Clarificarea nr. 2 la documentatia de atribuire

„Reabilitare DN 6, Alexandria – Craiova, Lot 2: km 132+435 – km 185+230 – Relicitare”
Numar de referinta: 16054368/2021/2067/S/10

PROFIL TRANSVERSAL TIP NR. 2

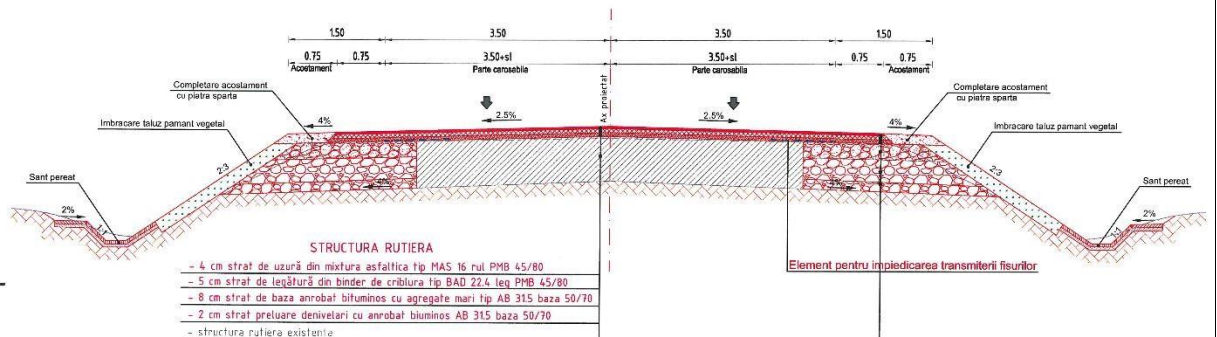
Intrebare 64	<i>Avand in vedere ca Anexa nr. 1, modificata si trimisa prin clarificarea nr. 1 are unitatile de masura gresite (de exemplu la lista 11 - inlocuire podet dalat D5, parapetul are unitatea de masura m3), va rugam sa verificati si sa repostati Anexa nr. 1</i>			
Raspuns 64	A se vedea Anexa nr. 1 la prezenta clarificare – Liste de Cantitati revizuite.			
Intrebare 65	<i>In lista de cantitati aferenta categoriei de lucrari 6 – Amenajare parcare si statii de autobuz, urmatoarele articole au unitatea de masura mc.</i>			
	D7b	rigola dreptunghiulara (acoperita cu placuta)-DETALIU 9	m3	540.00
	L2A	Plantarea pomilor	m3	40.00
	R30	Mobilare parcare auto	m3	2.00
	<i>Va rugam sa retransmiteti lista de cantitati cu unitatile de masura corectate.</i>			
Raspuns 65	A se vedea Anexa nr. 1 la prezenta clarificare – Liste de Cantitati revizuite.			
Intrebare 66	<i>Avand in vedere ca preluarea denivelarilor se face cu AB31.5, va rugam sa revizuiti grosimea acestui strat intrucat grosimea de 2 cm este mai mica decat sortuL 16-31.5mm care intra in componenta acestui tip de mixtura asfaltica.</i>

Raspuns 66	Preluarea denivelarilor nu se va realiza independent fata de stratul de baza, acestea fiind realizate impreuna cu stratul de baza din AB 31.5 de 8.00 cm, rezultand un strat unitar de baza cu grosime de aproximativ 10 cm.
Intrebare 67	<i>Referitor la lista nr 22- Zid de sprijin. In lista nu se regasesc cantitatile de lucrari pentru cofraje, desi in descrierea de preturi avem alocat articolul C6- Cofraje pentru care regasim detalii si in caietul de sarcini. Va rugam sa clarificati cantitatea de cofraje care se va oferta si sa republicati lista 22.</i>
Raspuns 67	Cantitatile privind lucrarile de cofraje se regasesc in cadrul articolelor de beton de ciment. A se vedea Anexa nr. 2 la prezenta clarificare - Descrieri de preturi revizuite.
Intrebare 68	<i>Referitor la lista nr 22- Zid de sprijin.. Pentru ofertarea pozitiei C11- piloti forati d1080mm l=15m Va rugam sa indicati unde in partea scrisa/desenata se regasesc detalii privind executia pilotilor forati: tipul si cantitatea de armatura pe unitatea de masura, schema de armare a coloanelor , tipul betonului din piloti , injectarea pilotilor , etc deoarece nu regasim detalii pentru a putea cota pretul C11.</i>
